60309-2

AMENDEMENT 1
AMENDMENT 1
2005-10

**Plugs, socket-outlets and couplers
for industrial purposes –**

**Part 2:
Dimensional interchangeability requirements
for pin and contact-tube accessories**

Standard sheet 2-IIIa (page 60)

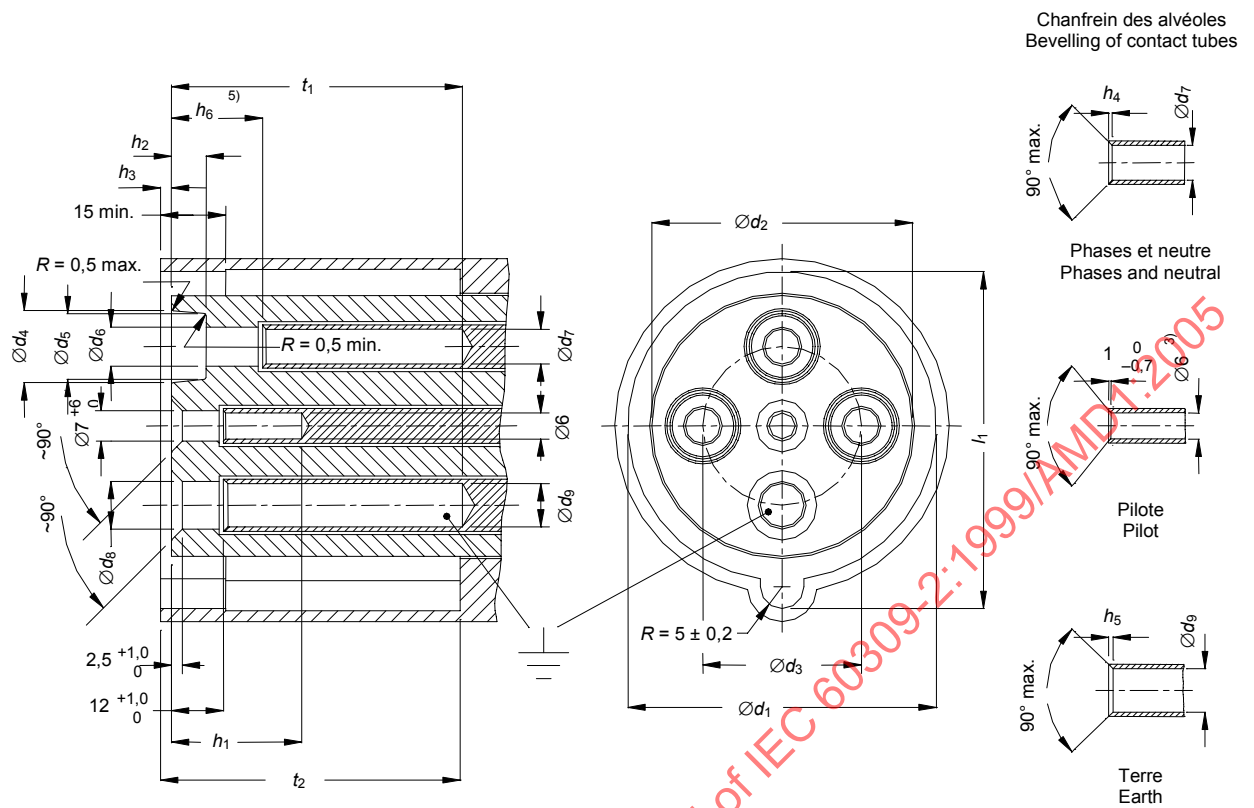
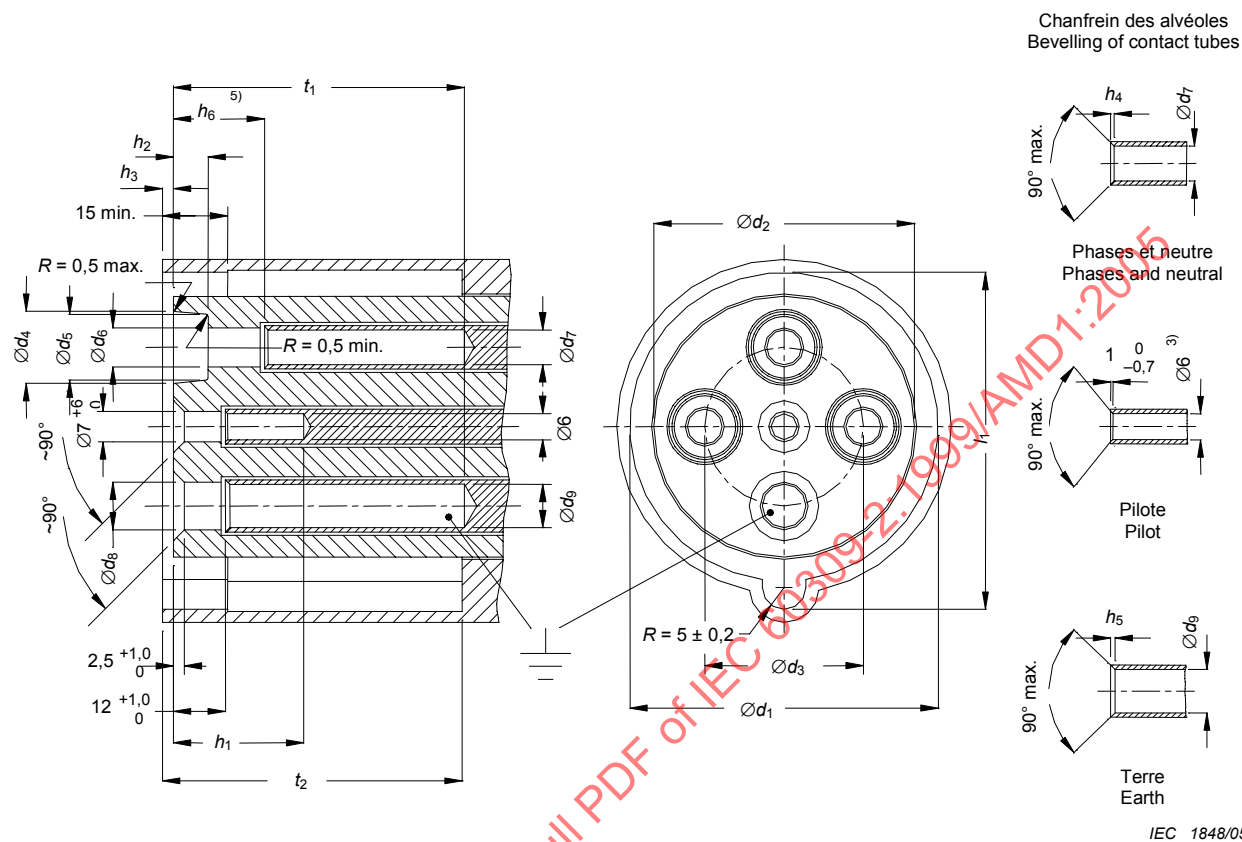
Replace the existing drawing by the following:

Standard sheet 2-IVa (page 65)

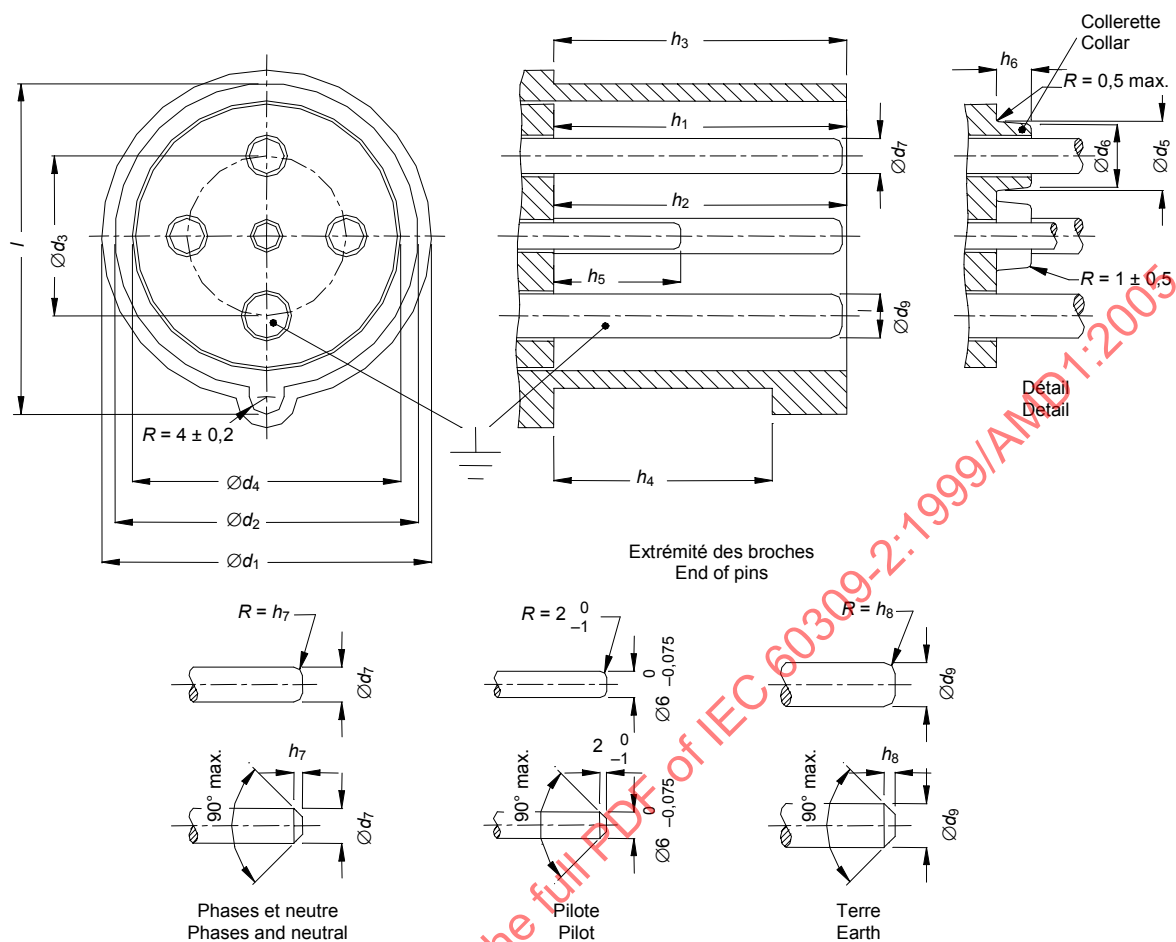
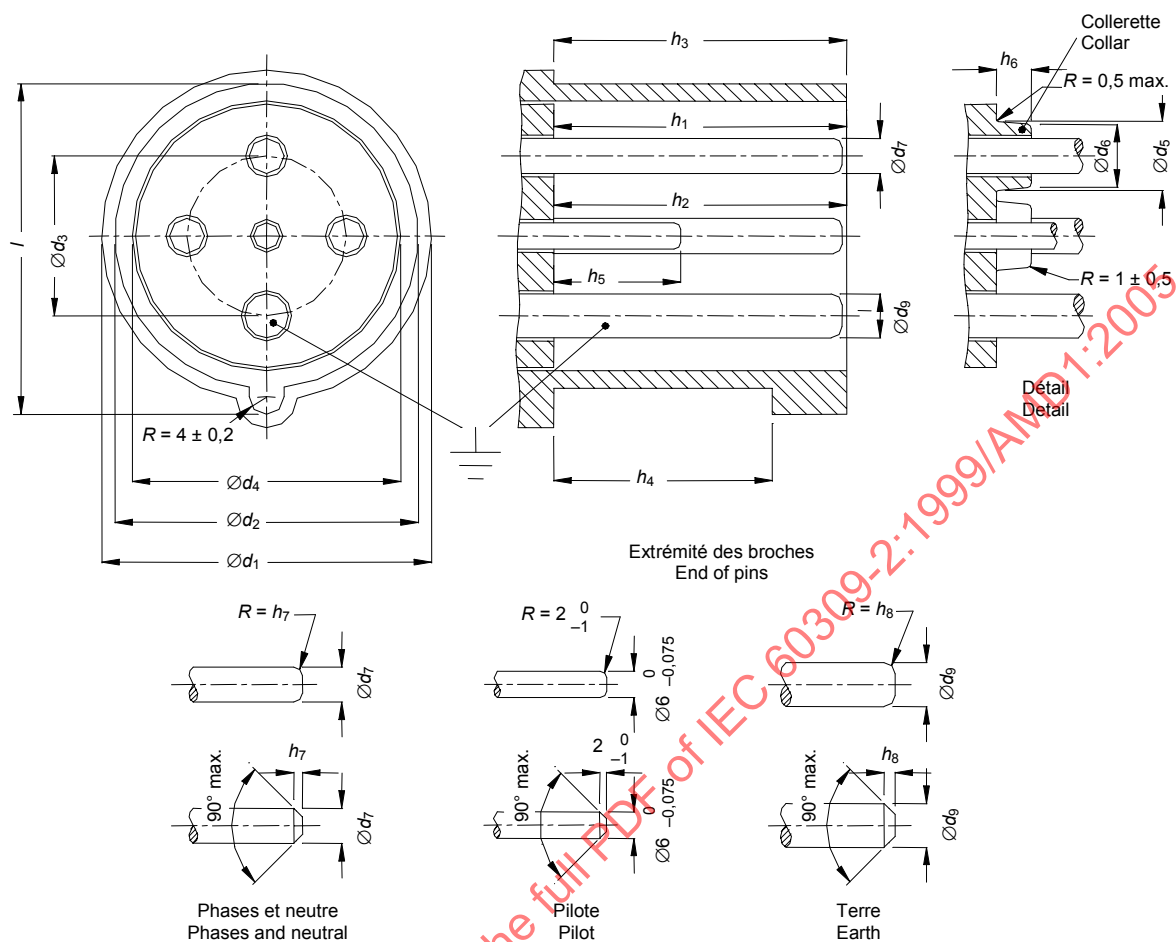
Replace the existing drawing by the following:

STANDARD SHEET 2-VIIIa

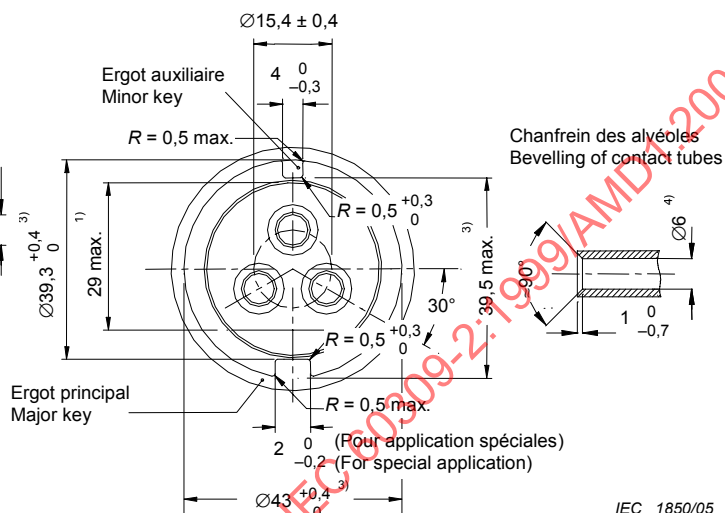
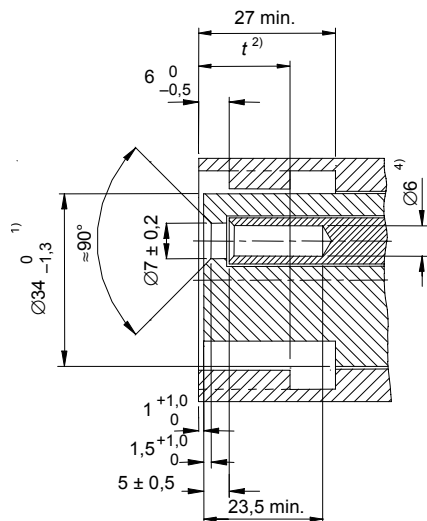
SPECIAL APPLICATION SOCKET-OUTLETS AND
CONNECTORS HAVING RATED OPERATING
VOLTAGES NOT EXCEEDING 50 V

ARRANGEMENT OF CONTACT TUBES

Add the following standard sheet:

- 1) These dimensions shall be within the prescribed limits over a distance of 27 mm.
- 2) The dimension t is 10 mm for a minor key of metal and 18 mm for a minor key of insulating material.
- 3) These dimensions shall be within the prescribed limits over the distance t . Beyond this, they may be larger but not smaller.
- 4) This dimension refers to the pins; the contact tubes need not be circular.

STANDARD SHEET 2-VIIIa

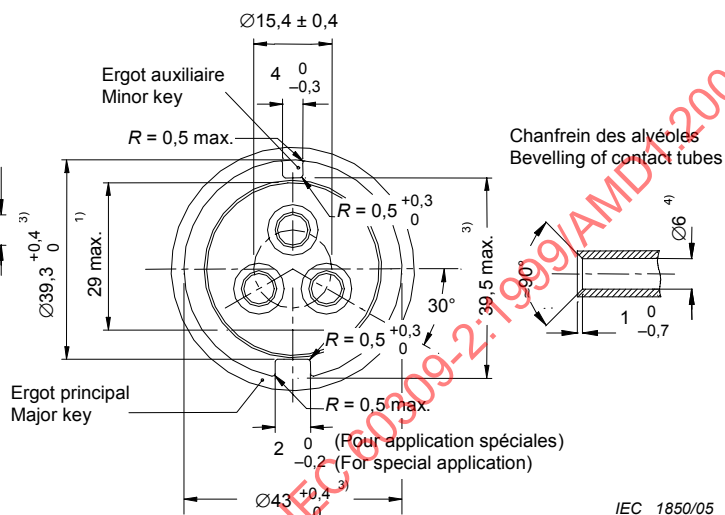
SPECIAL APPLICATION SOCKET-OUTLETS AND
CONNECTORS HAVING RATED OPERATING
VOLTAGES NOT EXCEEDING 50 V

- 1) These dimensions shall be within the prescribed limits over a distance of 27 mm.
- 2) The dimension t is 10 mm for a minor key of metal and 18 mm for a minor key of insulating material.
- 3) These dimensions shall be within the prescribed limits over the distance t . Beyond this, they may be larger but not smaller.
- 4) This dimension refers to the pins; the contact tubes need not be circular.
